Wyjaśnienia SWZ

dotyczy: *postępowania prowadzonego w trybie podstawowym na podstawie art. 275 pkt 2 ustawy Pzp na realizację zadania pn. Budowa budynku zaplecza sportowego z trybunami oraz budynku zaplecza sędziowskiego wraz z drogą wewnętrzną dojazdową i parkingami*

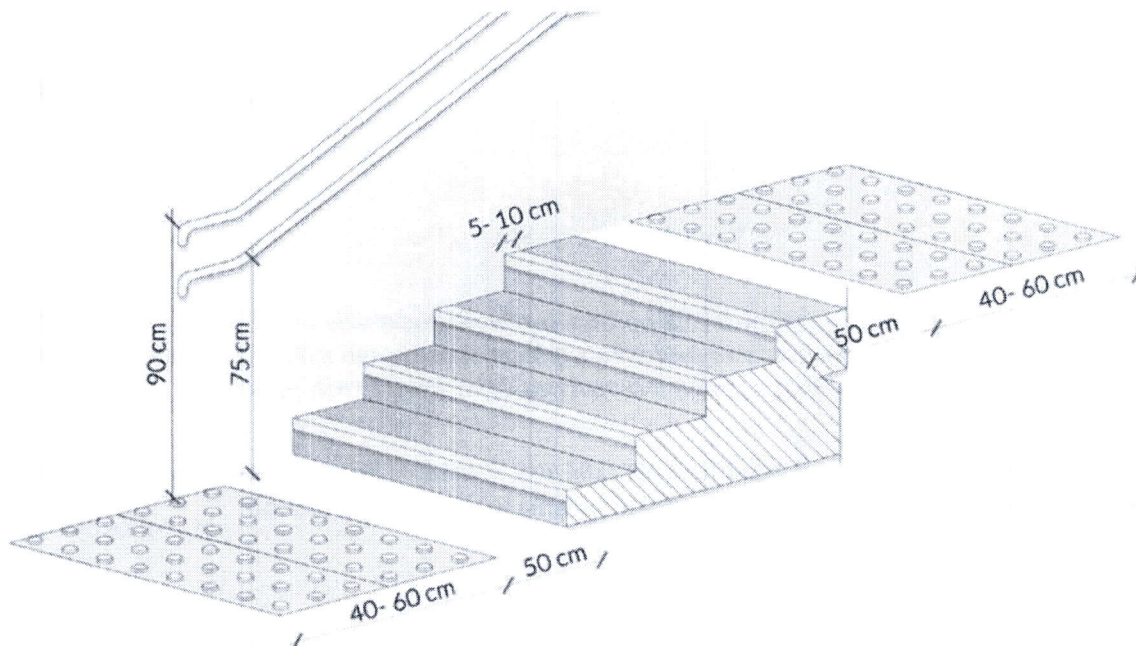
2. Prosimy o uzupełnienie pozycji przedmiarowych o zakres dotyczący oznakowania krawędzi stopni schodów. Według opisu:

Krawędzie stopni schodów należy wyróżnić kolorem kontrastującym z kolorem posadzki. We wszystkich miejscach, w których następuje zmiana poziomu podłogi, należy zastosować rozwiązania techniczne, plastyczne lub inne sygnalizujące tę różnicę. Powierzchnie spoczników schodów i pochylni powinny mieć wykończenie wyróżniające je odcieniem, barwą bądź fakturą, co najmniej w pasie 30 cm od krawędzi rozpoczynającej i kończącej bieg schodów lub pochylni.

Opis oznakowania i rysunek jak niżej jest zamieszczony w OPIS-NOWY-PB. Ilości należy wyliczyć w oparciu o Projekty budowlane i wykonawcze.

Wszystkie krawędzie stopni należy oznaczyć przy pomocy kontrastowego pasa o szerokości 5 cm umieszczonego wzdłuż całej krawędzi stopni w poprzek biegu, kontrast barwny oznaczeń montowanych na krawędziach nie powinien być mniejszy niż 70%,
